**Modulo per la presentazione delle osservazioni per i piani/programmi/progetti sottoposti a procedimenti di valutazione ambientale di competenza statale**

ID: Codice procedura (ID\_VIP/ID\_MATTM):10844

Impianto per la produzione di energia elettrica da fonte eolica, costituito da 6 aerogeneratori della potenza complessiva di 37,2 MW, un sistema di accumulo da 25 MW e relative opere connesse in località "Rempillo" nel comune di Pitigliano (GR).

**ALLEGATO alle OSSERVAZIONI all' IMPIANTO EOLICO denominato REMPILLO nel COMUNE di PITIGLIANO ( GR). Comp**

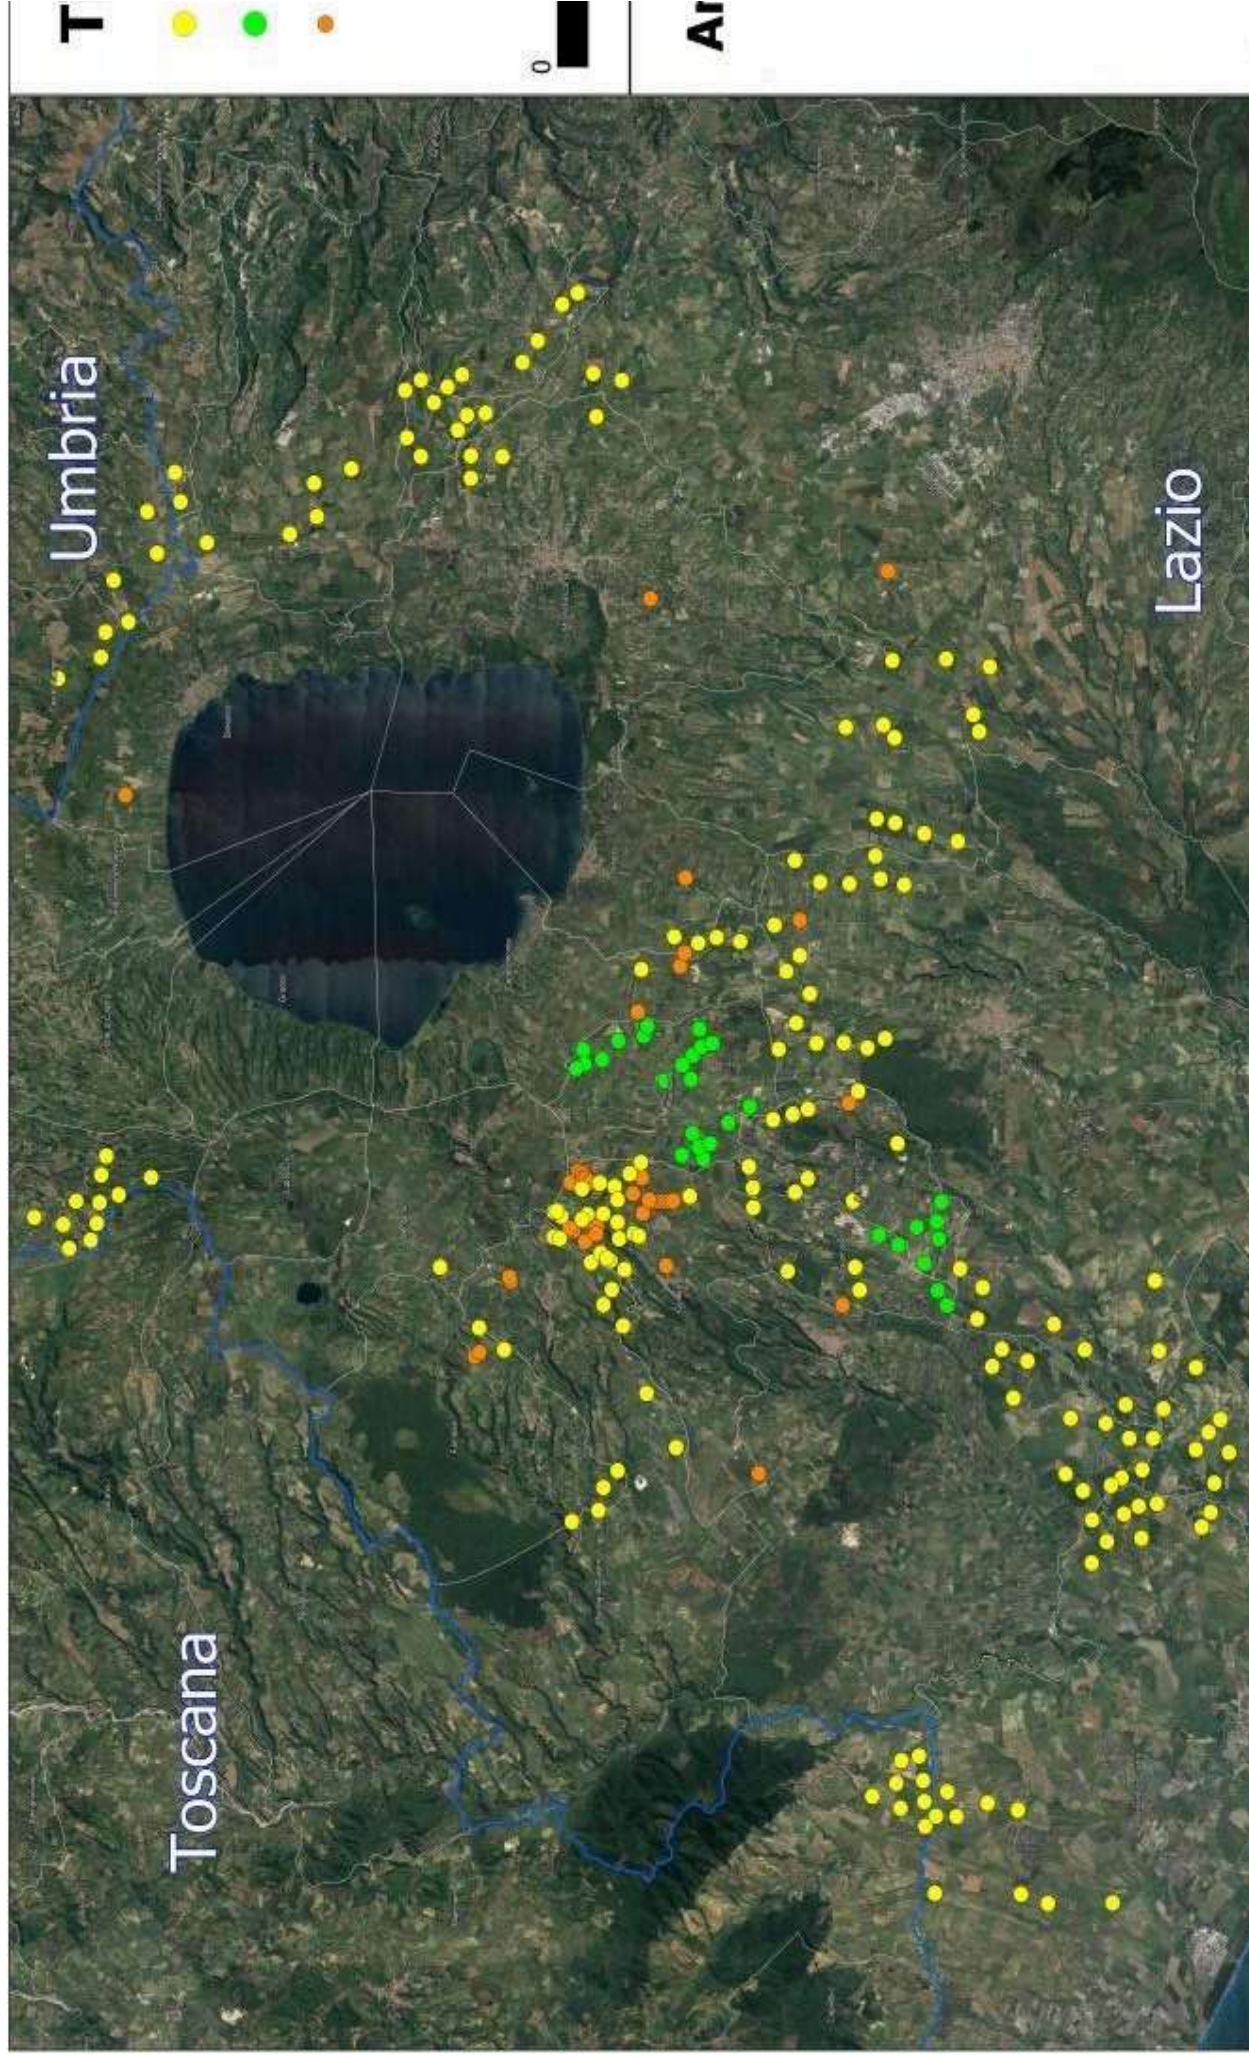
Paesaggistici; • Tavola ST1 – Risorse identitarie, sistemi e sub-sistemi territoriali e sub ambiti di paesaggio” . L’incompatibilità più pesante e più vistosa è quella che due aerogeneratori ricadono all’interno del perimetro dell’area archeologia ben documentata dalla proponente nella figura In Figura 2.3.1.1.a (estratto della suddetta Tavola QC4b) ( pag 19). Si evidenzia che questa incompatibilità non si concretizzerebbe soltanto perché prevista dal PSC e dal Codice dei Beni Culturali ma anche da quanto previsto dall’art. 20 comma 8 lettera c quater del Decreto Legislativo n. 199 del 2021 e ss.mm.ii che definisce le aree non idonee all’installazione degli impianti FER.

Riservandoci di verificare l’esistenza o meno dell’area archeologica riportata nel PSC vogliamo ricordare che comunque le due “pale” P04 e P05 anche superando l’incompatibilità di non essere all’interno del perimetro di un bene culturale manterrebbero comunque la loro incompatibilità paesaggistica per i motivi ben argomentati nella nostra prima Osservazione quando abbiamo messo in evidenza come tutti e 6 gli aerogeneratori ricadendo nelle fasce

# Analisi di Intervisibilità Cumulativa delle Pali

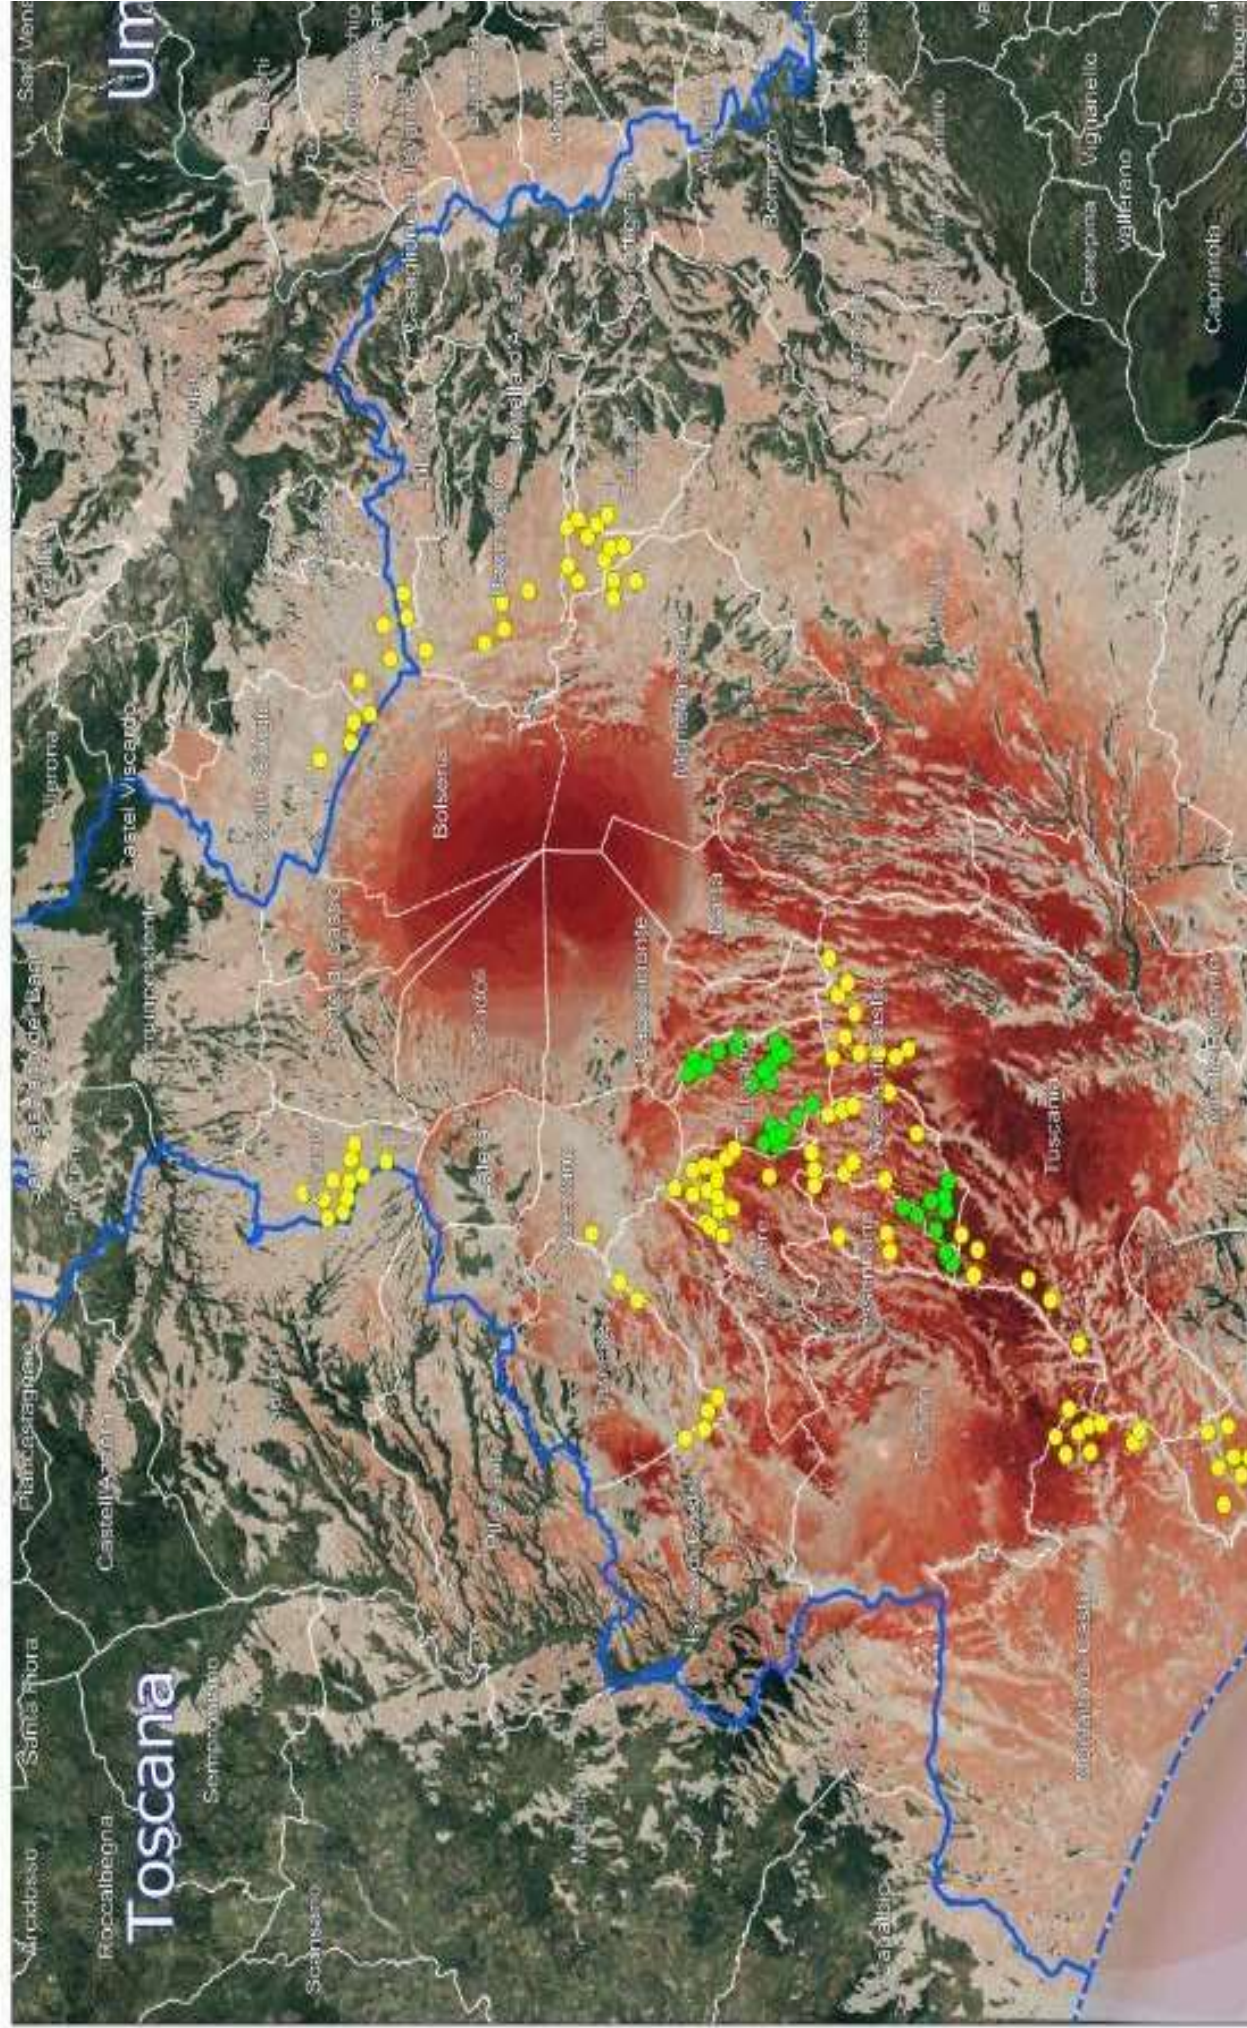
nn. 1 e 2 e crea anche degli impatti negativi anche sui beni naturalistici come verrà dettagliato nell'Osservazione n. 4. Inoltre andrebbe a sommarsi al già enorme cumulo di impianti eolici e fotovoltaici e geotermici che già creano una elevata criticità ambientale nella provincia di Viterbo e interferiscono anche con il territorio toscano come si può vedere dalle immagini nn. 4 e 5 dell'Allegato n. 1.
